### 3. Rang Projekt Nr. 63 STAR GUITAR

**Verfassende**  
Bühler Hartmann GmbH &  
Leibundgut GmbH & Rutishauser  
Binzstrasse 19  
8045 Zürich

Konstruktionsschnitt 1:70

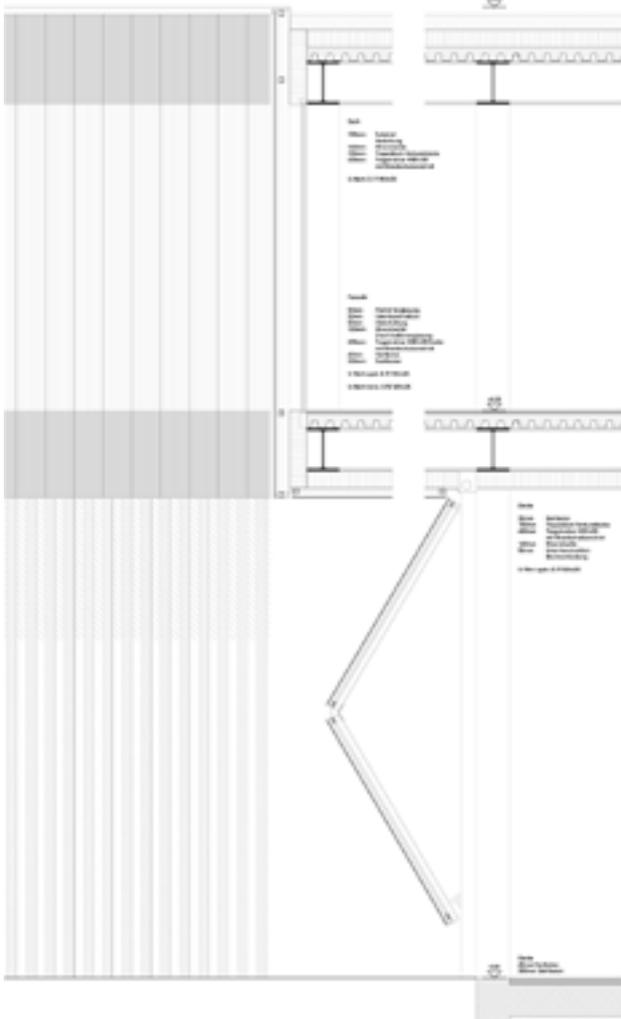
Die Konstruktion ist als Stahlbau ausgebildet und wird durch weit spannende Träger, Rahmenverbindungen und Diagonalaussteifungen geprägt. Zur vordergründig rationellen Bauweise fehlt allerdings ein statisch schlüssiges Konzept, bei dem die Wirkungsweise nachvollziehbar wird und die Trägerhöhen im Verhältnis zum konstruktiven Verbund glaubwürdig wirken. Zudem kann die Versprechung des ephemeren schimmernden, schwebenden Dachvolumens, welche die Verfassenden in den Plänen so verführerisch abbilden, nicht eingehalten werden: Zahlreiche Stützen stören die Manövrierbarkeit in dieser Zone. Der Ressourcenaufwand für die Erstellung des Neubaus ist hoch. Die Kompaktheit des Baukörpers wird vor allem wegen der gewählten Ausbildung der mächtigen Dachkonstruktion neutralisiert, auch die Bauweise in Stahl und Glas ist aufwändig. Der Dämmstandard wird bewusst minimal gehalten, die Anforderung Minergie-P im Verwaltungsteil lässt sich damit nicht erreichen. Das vorgeschlagene Energiekonzept mit tiefen Erdsonden wirkt interessant, dem Standort und der Bauaufgabe ist es aber nicht angemessen.
